Mémoire en réponse à l'avis de la MRAe sur le projet de parc logistiques sur la commune de Saint Etienne de Tulmont (82)

Avis émis par la MRAe le 29 décembre 2025, en annexe.

Avis sur le projet de parc logistique sur la commune de Saint-Étienne de Tulmont (82)

Figure 1 : Localisation des deux sites retenus

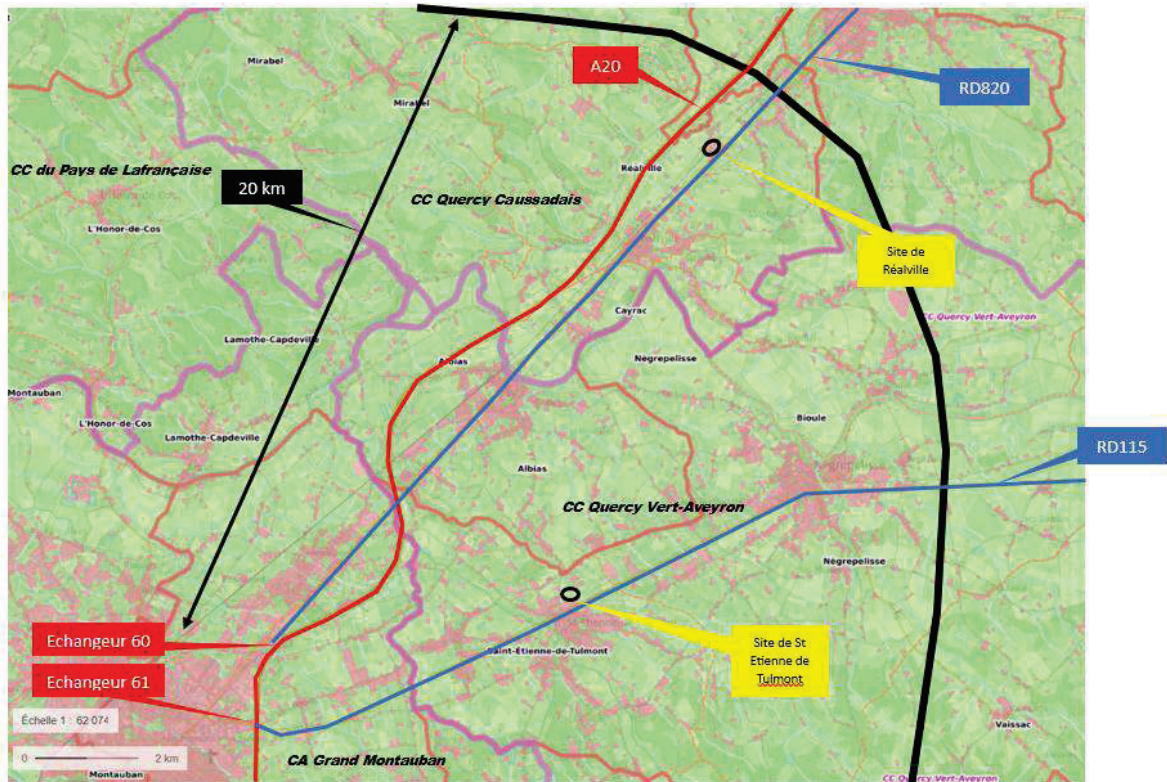
La MRAe recommande de **compléter le dossier par une analyse des alternatives de localisation, incluant l'examen de solutions de substitution raisonnables telles que des sites déjà urbanisés, partiellement imperméabilisés ou présentant un moindre enjeu environnemental**. Elle recommande également de **comparer ces options au site retenu selon des critères explicites** (consommation d'espace, risques naturels, continuité écologique, paysages...), conformément aux exigences du Code de l'environnement.

La SAS Olivier DUBOIS a été accompagné directement par la CCI du Tarn et Garonne dans ses démarches de recherches foncières afin de localiser le site le plus approprié à la future activité de parc logistique.

Le besoin initial, exprimé pour le projet de parc logistique, portait sur une emprise d'environ **20 hectares**, assortie d'une **accessibilité rapide à la rocade de Montauban**, afin de rejoindre efficacement les axes structurants **A20 et/ou A62**.

Au regard de ces critères, **deux sites seulement** ont pu être identifiés comme répondant partiellement aux attentes :

- Le site de **Réalville**,
- Le site de **Saint-Étienne-de-Tulmont**.

Il est à noter qu'**aucun de ces deux sites ne disposait de la surface foncière requise**, mais qu'ils présentaient en revanche des **atouts majeurs en matière d'accessibilité**, élément déterminant pour le projet.

Vue aérienne du projet et délimitation du secteur d'étude (p.4 du résumé non technique)

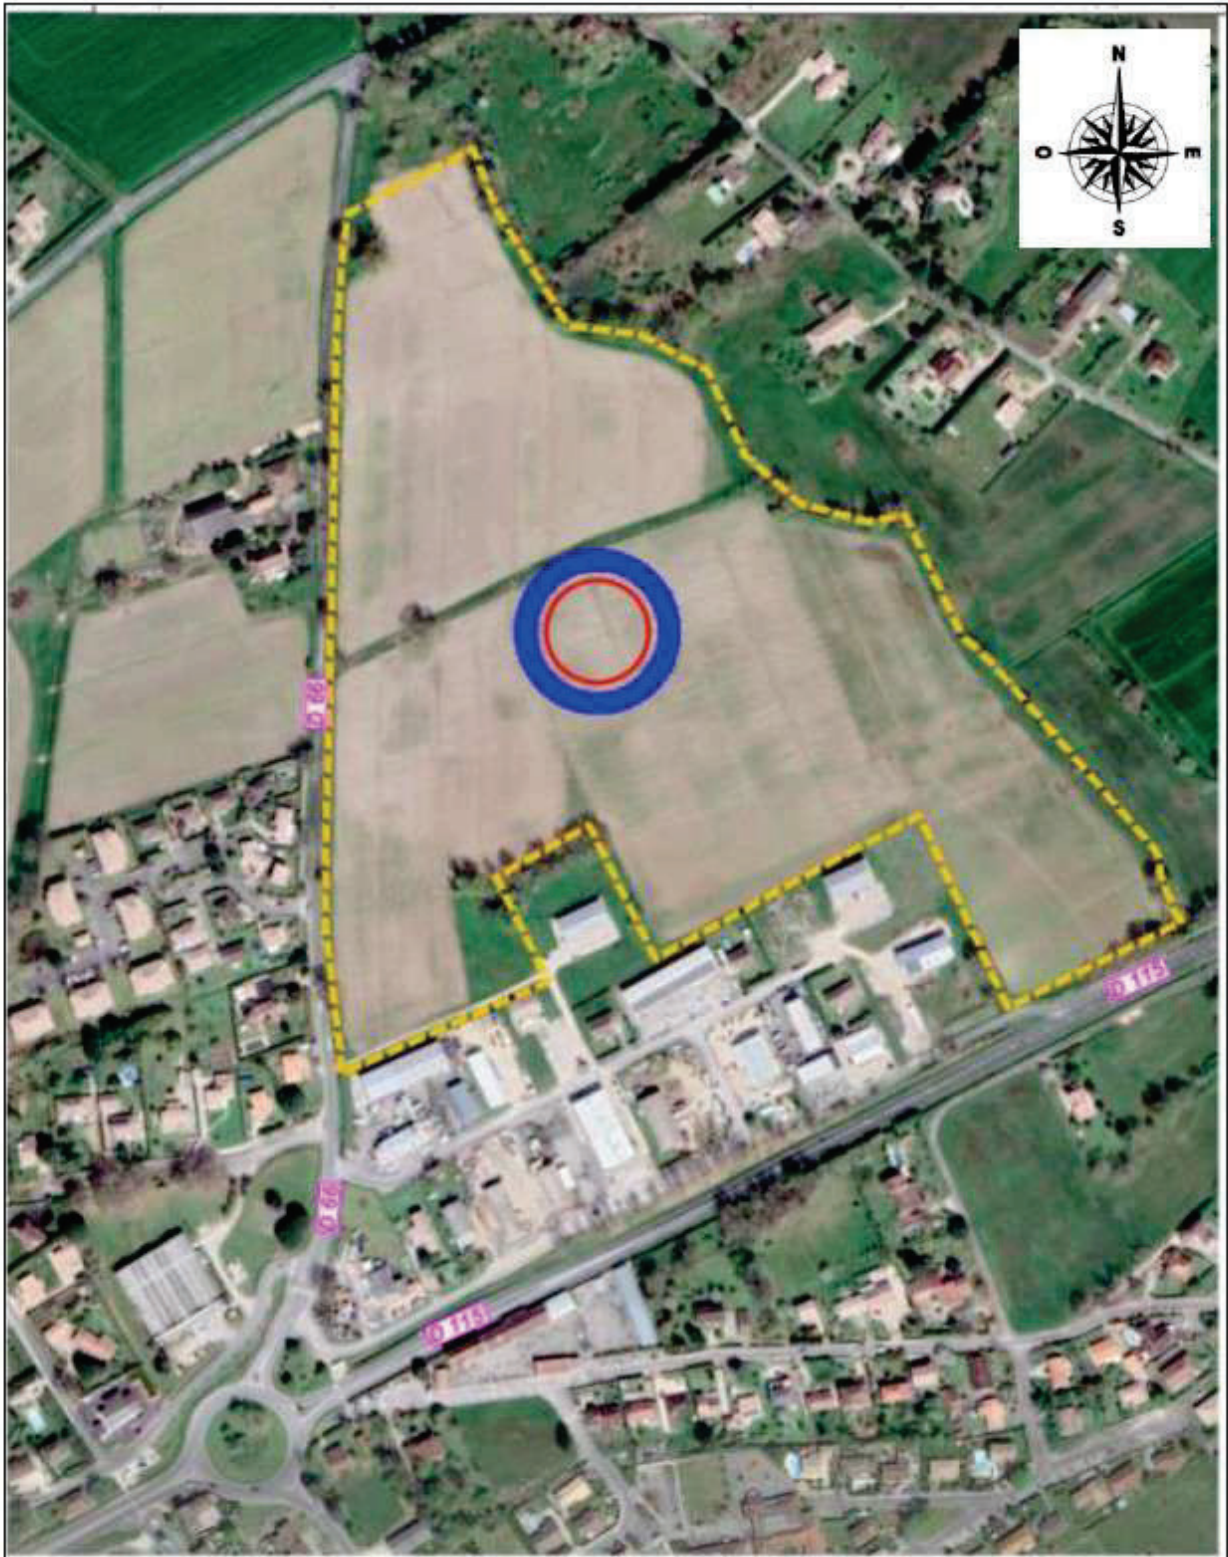
En l'état, le dossier ne démontre pas que d'autres localisations potentiellement moins sensibles – y compris des secteurs déjà urbanisés, artificialisés ou reconvertibles – aient été étudiées. L'absence d'analyse comparative ne permet pas d'apprécier la pertinence environnementale du choix du site actuel ni de s'assurer qu'il constitue la solution la moins impactante.

La MRAe recommande de compléter le dossier par une analyse des alternatives de localisation, incluant l'examen de solutions de substitution raisonnables telles que des sites déjà urbanisés, partiellement imperméabilisés ou présentant un moindre enjeu environnemental. Elle recommande également de comparer ces options au site retenu selon des critères explicites (consommation d'espace, risques naturels, continuité écologique, paysages...), conformément aux exigences du Code de l'environnement.
